PROGETTO PER LA DELOCALIZZAZIONE DELL'IMPIANTO PER LA PRODUZIONE DI CONGLOMERATO BITUMINOSO SITO IN VIA BARDIANA,1 NEL COMUNE DI ARCOLA NEL NUOVO SITO DI VIA MONTESAGRO S.N.C. - Pratica SUAP n.389/2017

**RELAZIONE DI RISCONTRO DELLE PRESCRIZIONI E RACCOMANDAZIONI IMPARTITE DALLA REGIONE LIGURIA**

**Correzione errata rappresentazione del pozzo in concessione alla CL Conglomerati Lucchesi all'interno del sito in dismissione ad uso igienico e assimilati (il identificativo punto di prelievo n.2841.0 e 2840 Foglio 7 Mapp. 2)**

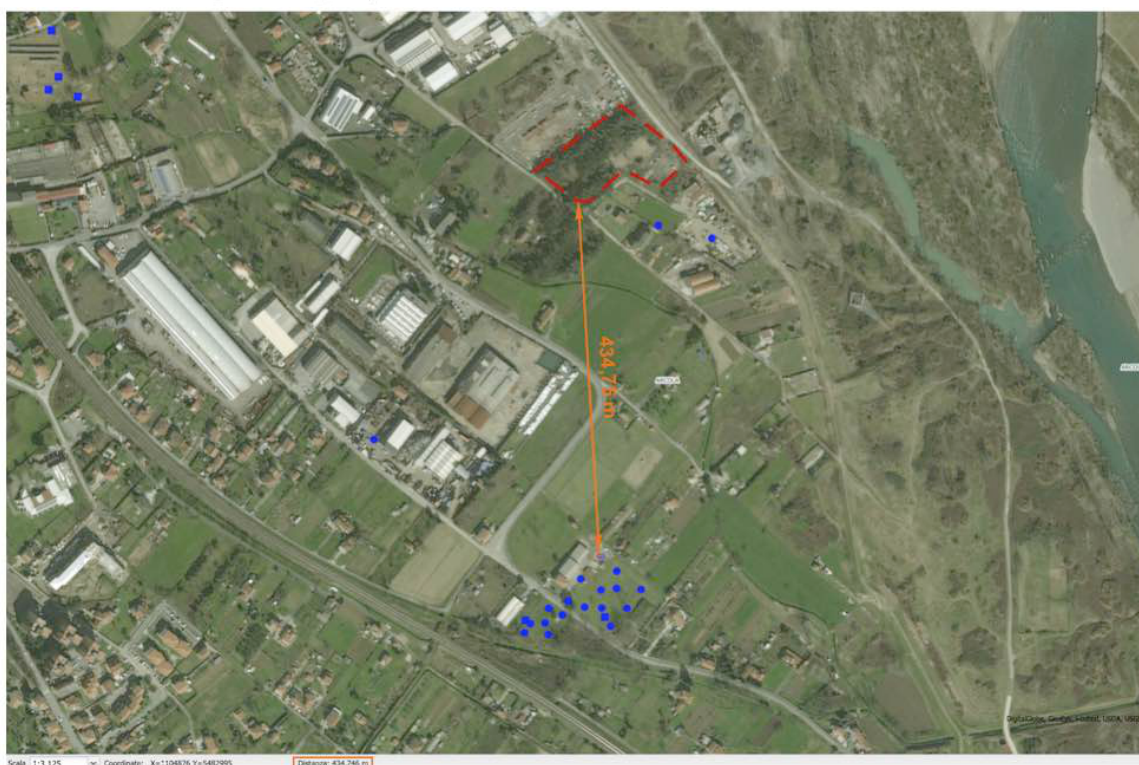
Mentre nel sito in dismissione, (a circa 60 metri dal confine di proprietà e a circa 145 m dall'impianto in progetto), si trova un punto di captazione delle acque di falda, regolarmente autorizzato dalla Regione Liguria, ma erroneamente rappresentato nelle mappe del Sito Ambiente in Liguria, come di seguito rappresentato; il pozzo si trova all'interno dell'impianto in dismissione.

**Distanza dal confine del lotto di intervento ai pozzi della Società Acquedotti Tirreni Spa**

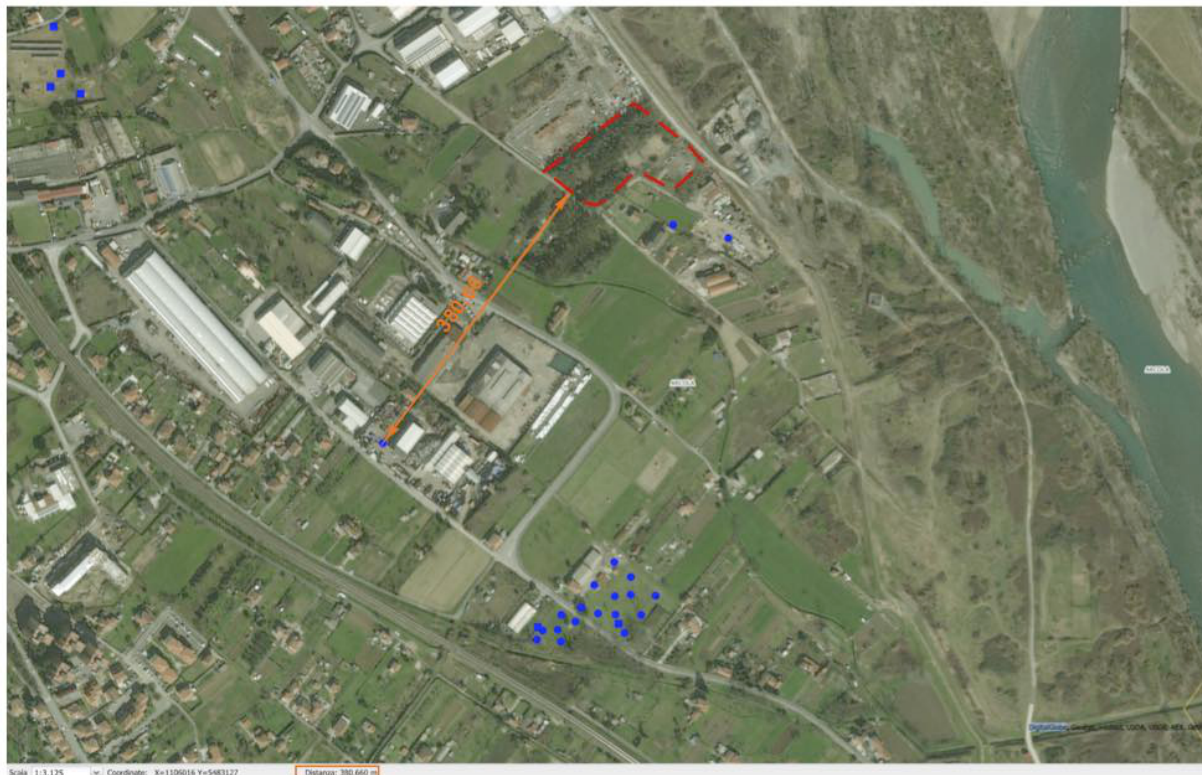
la posizione dei pozzi utilizzati per uso idropotabile, come indicato anche nel Report ambientale allegato, è quella del lotto della Soc. Acquedotti Tirreni Spa il cui pozzo più vicino al confine dell'impianto in progetto è ad una distanza di circa **434 m**, (e quindi circa 490 dall'impianto), che si ritiene congrua rispetto all'area di salvaguardia dei pozzi stessi come si evince anche dalla relazione geologica allegata alla quale si rimanda per le specifiche considerazioni. Si riportano di seguito le immagini della cartografia del sito Ambiente in Liguria già presenti in altre relazioni allegate.
